Oggetto: [ID_VIP: 5407] Istanza per il rilascio del provvedimento VIA nell'ambito del provvedimento unico ambientale ai sensi dell'art. 27 del D.Lgs. 152/2006 e ss.mm.ii., relativo al progetto per la realizzazione di un impianto eolico composto da 7 aerogeneratori da 4,3 MW per una potenza di 30,1 MW, sito nel Comune di Valva (SA) e le relative opere di connessione nel Comune di Calabritto (AV) – **Trasmissione controdeduzioni ai pareri ed osservazioni pervenuti**

Istanza per il rilascio del provvedimento VIA nell'ambito del provvedimento unico ambientale ai sensi dell'art. 27 del D.Lgs. 152/2006 e ss.mm.ii., relativo al progetto per la realizzazione di un impianto eolico composto da 7 aerogeneratori da 4,3 MW per una potenza di 30,1 MW, sito nel Comune di Valva (SA) e le relative opere di connessione nel Comune di Calabritto (AV)

Controdeduzioni ai pareri ed osservazioni pervenuti

PIAZZOLA DI MONTAGGIO

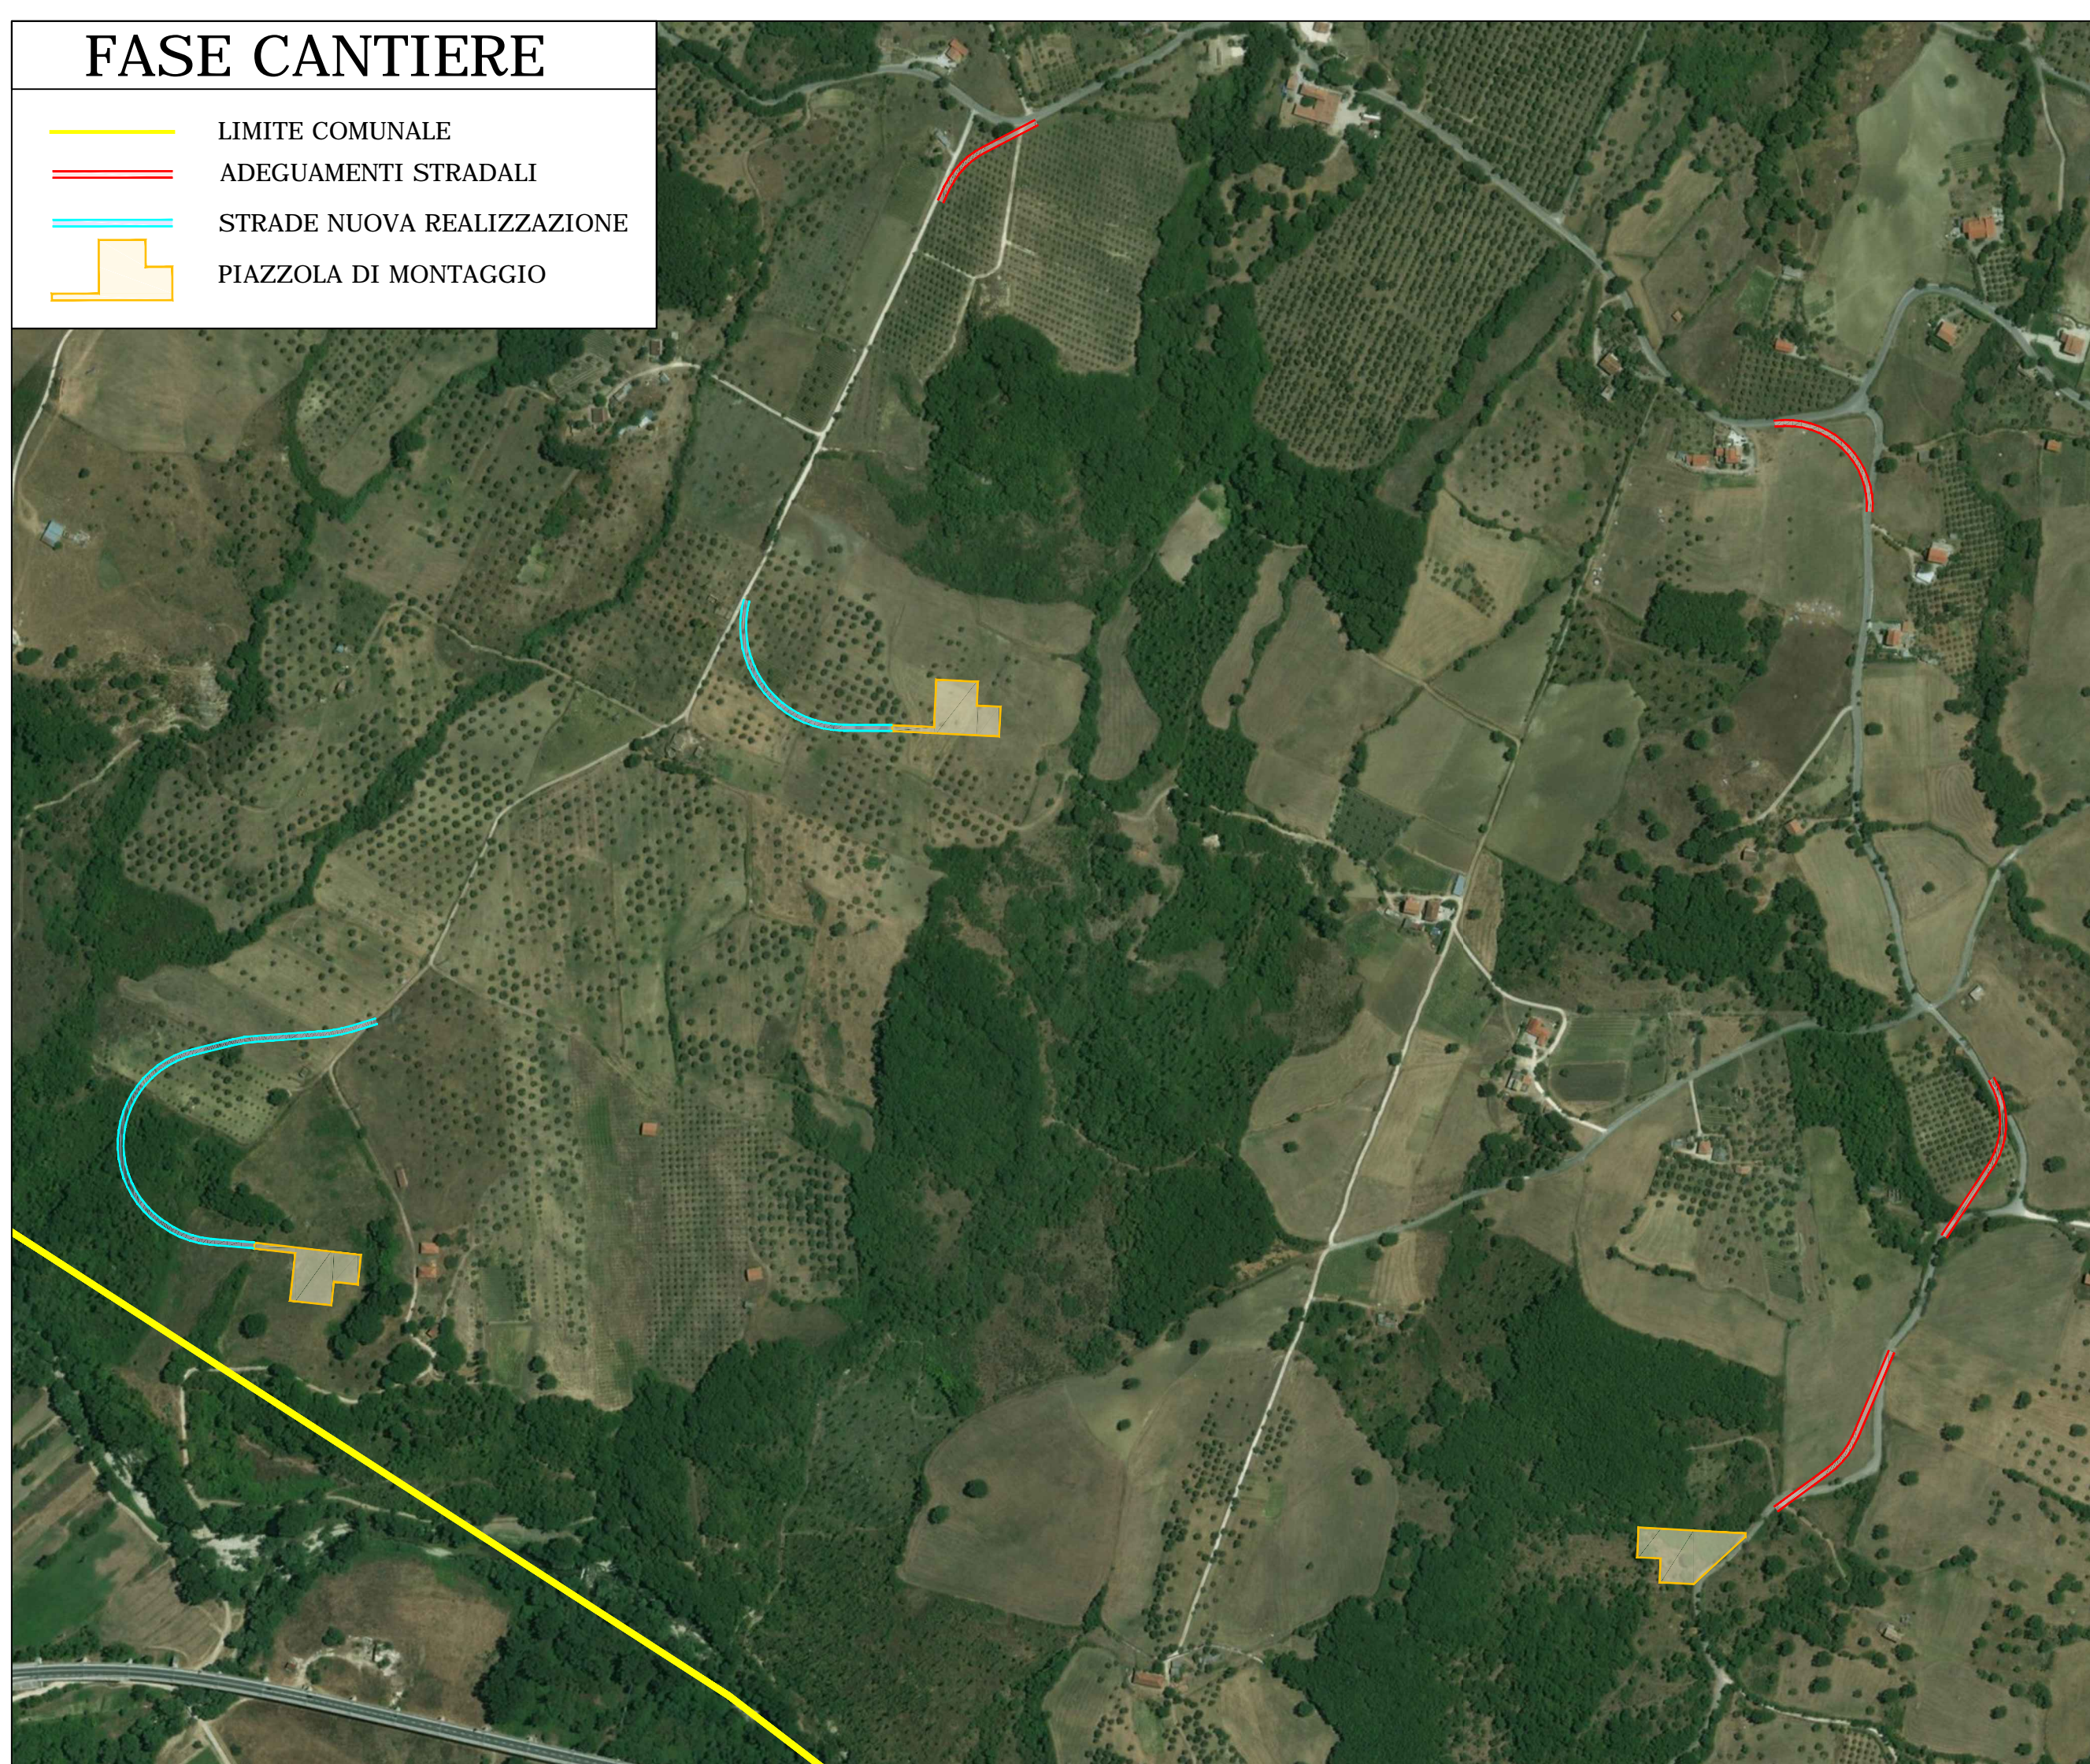
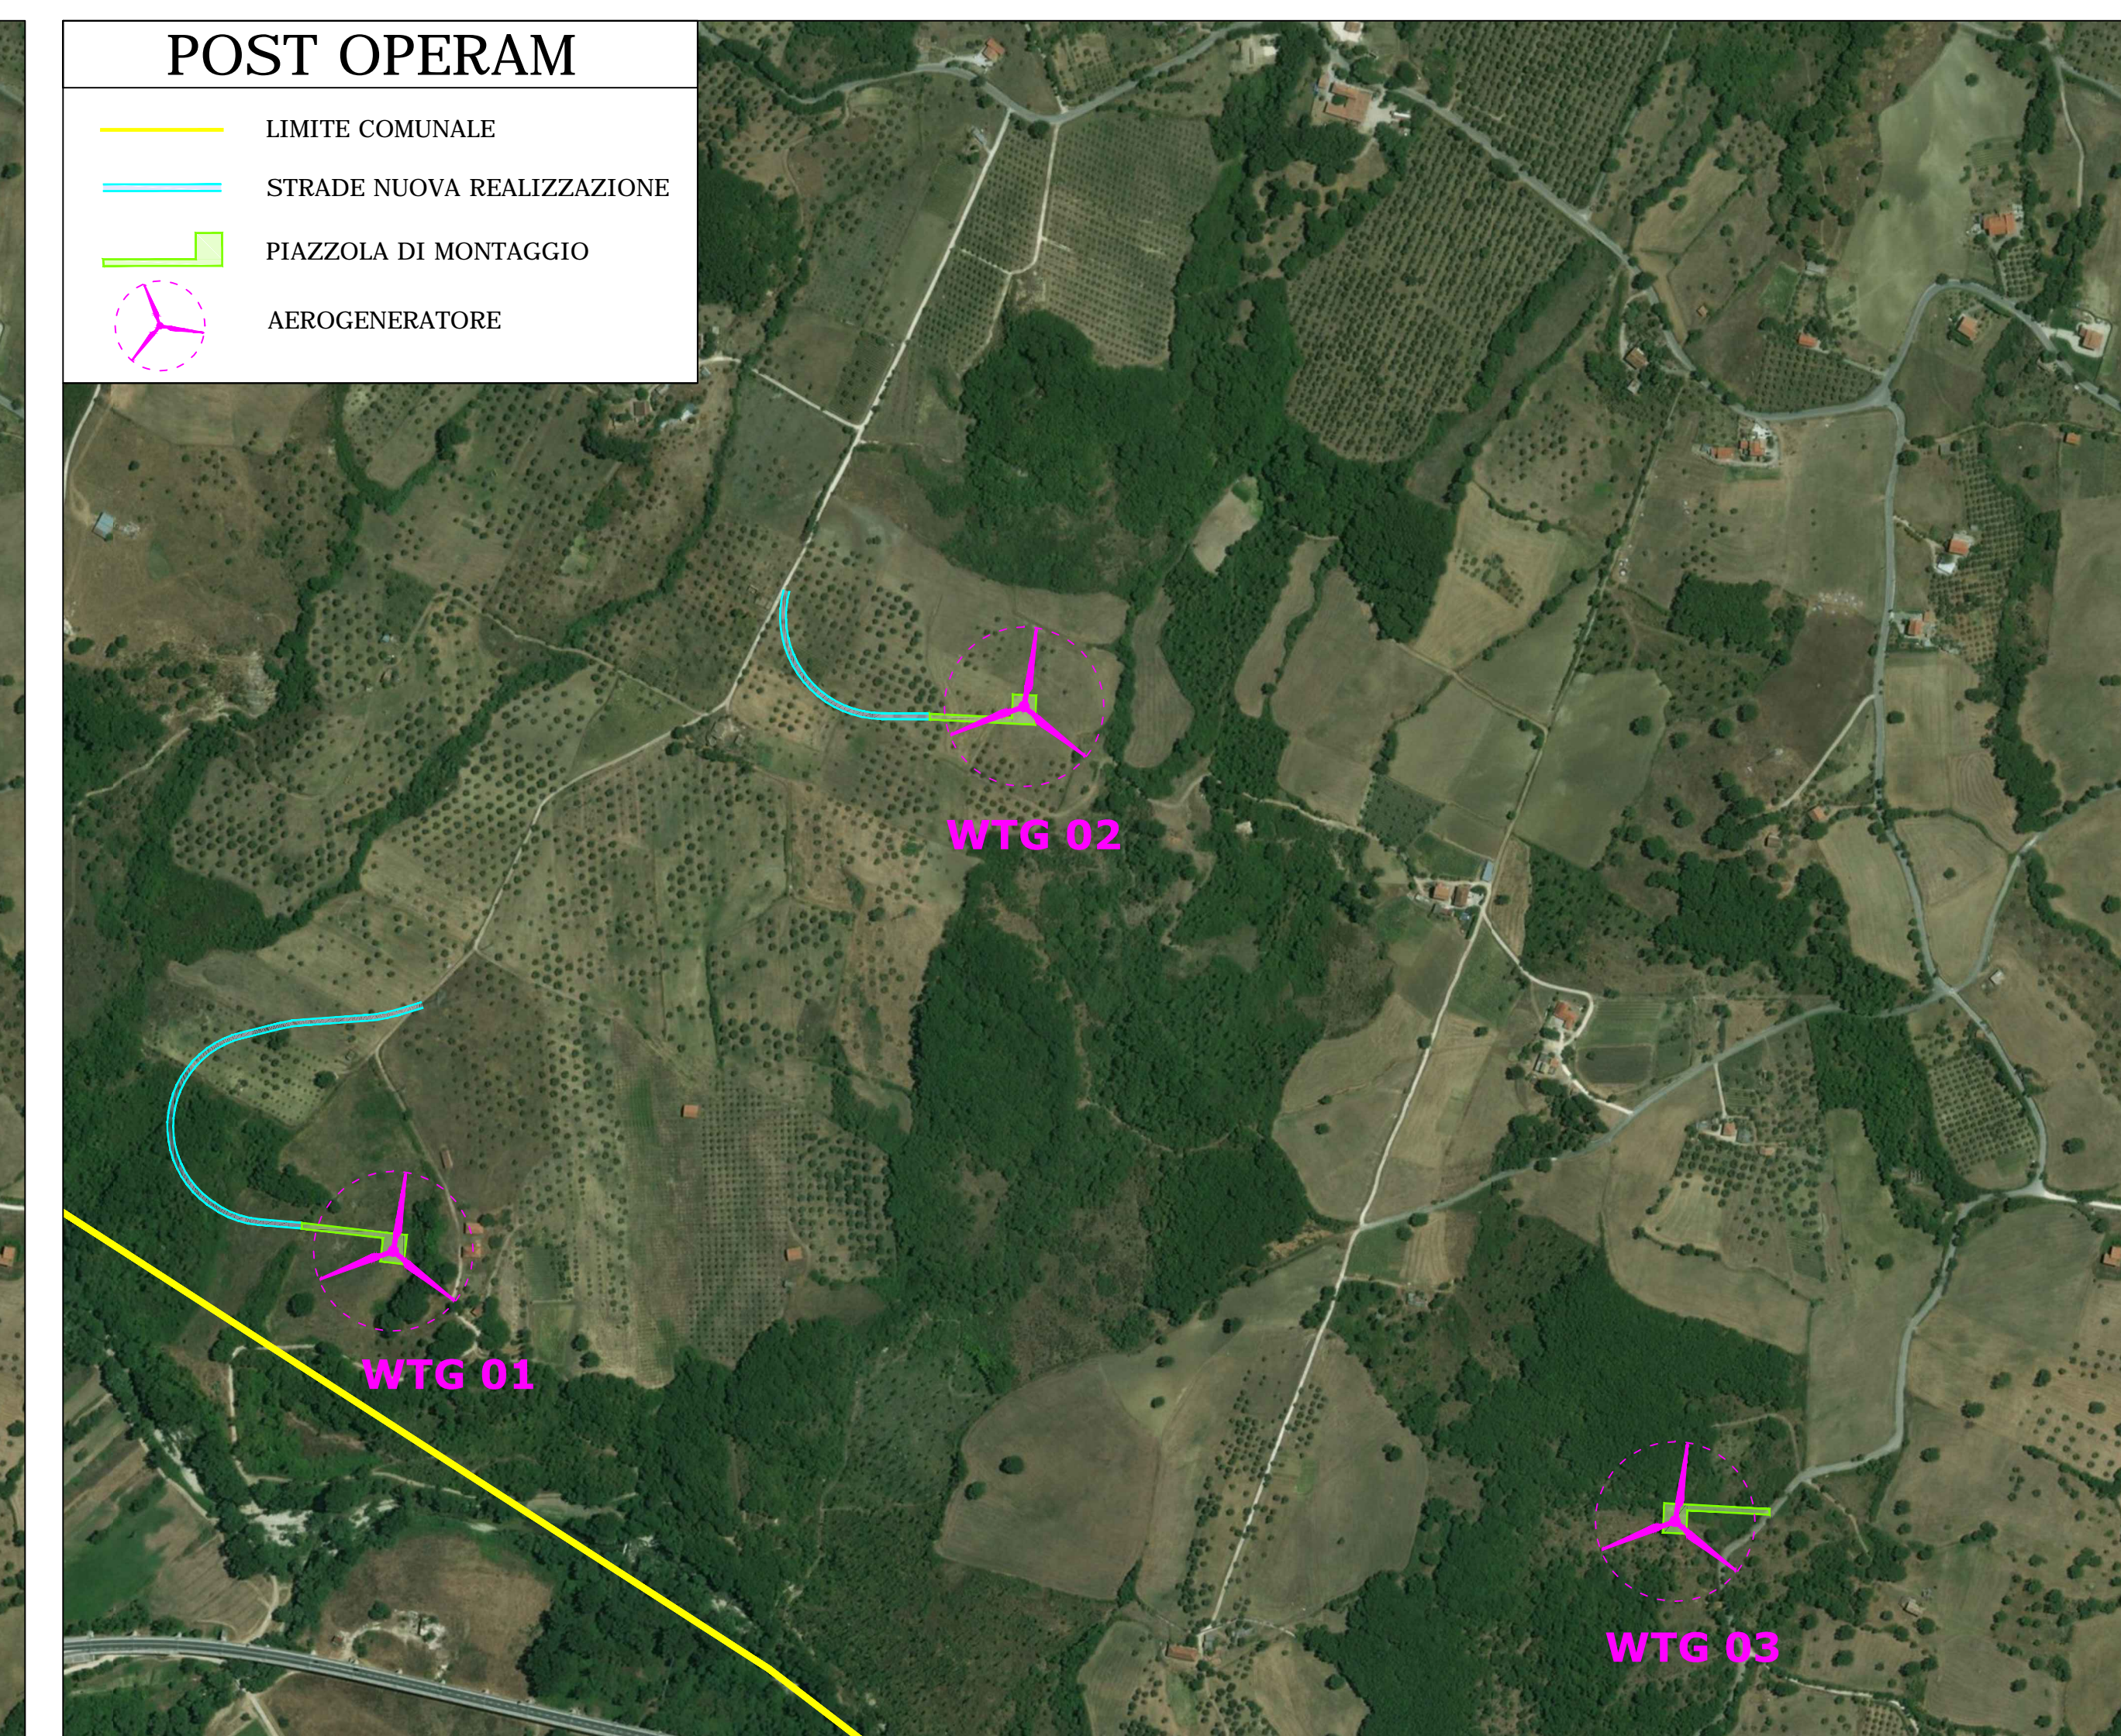
Proprio per valutare compiutamente gli impatti del progetto rispetto a tale rilevante tematica, in termini sia quantitativi che qualitativi, è necessario fornire la rappresentazione del progetto, come definito dall'art. 12

co. 3 del Dlgs 387/2003, su foto aerea il più recente possibile, e comunque riportante la data, **in scala idonea** ad apprezzare con immediatezza le modifiche territoriali temporanee e permanenti determinate dalla sua realizzazione. In tal senso sarà necessario suddividere l'area del progetto come sopra definito, e comprendente anche tutte le aree interessate dal cantiere, in tanti quadranti, per ognuno dei quali si dovrà predisporre: 1) la foto aerea del quadrante alla data dell'immagine; 2) la foto aerea del quadrante alla data dell'immagine riportante la rappresentazione grafica della massima espansione del cantiere; 3) la foto aerea del quadrante alla data dell'immagine riportante la rappresentazione grafica del progetto realizzato. Ovviamente tali rappresentazioni dovranno essere fornite di idonea legenda riportante la descrizione sintetica e le caratteristiche dimensionali di quanto rappresentato nonché riportare il perimetro della Riserva e il perimetro dei siti Natura 2000.

Sempre in ordine al consumo di suolo (in questo caso agricolo), si precisa che esso deve essere ponderato secondo i noti principi di ragionevolezza e proporzionalità ed il principio generale del *“razionale sfruttamento del suolo”* (art. 44, comma 1 Cost). In tale ottica va perseguita la massima diffusione degli impianti da FER – voluta dal legislatore del 2003 (cfr. art. 12 D.Lgs 387/2003) - alla condizione che ne sia garantita l'alta efficienza energetica, affinché sia evitata l'inutile (o non efficace) sottrazione di territorio alla sua naturale vocazione in assenza di un obiettivo e adeguato incremento di produzione da FER. Tutti i richiamati principi, disposizioni e finalità sono ampiamente rispettati dal progetto in esame. In esito a quanto richiesto dalla Regione Campania nella nota prot. n. 56196 del 02/02/2021, si allega alla presente relazione planimetria con riquadri in scala 1:5000 che riporta graficamente ortofoto ante intervento, ortofoto in fase di costruzione ed ortofoto in fase di esercizio (elaborato EO-AL-PD-SIA-16 – Planimetria su ortofoto delle opere in fase pre e post operam).
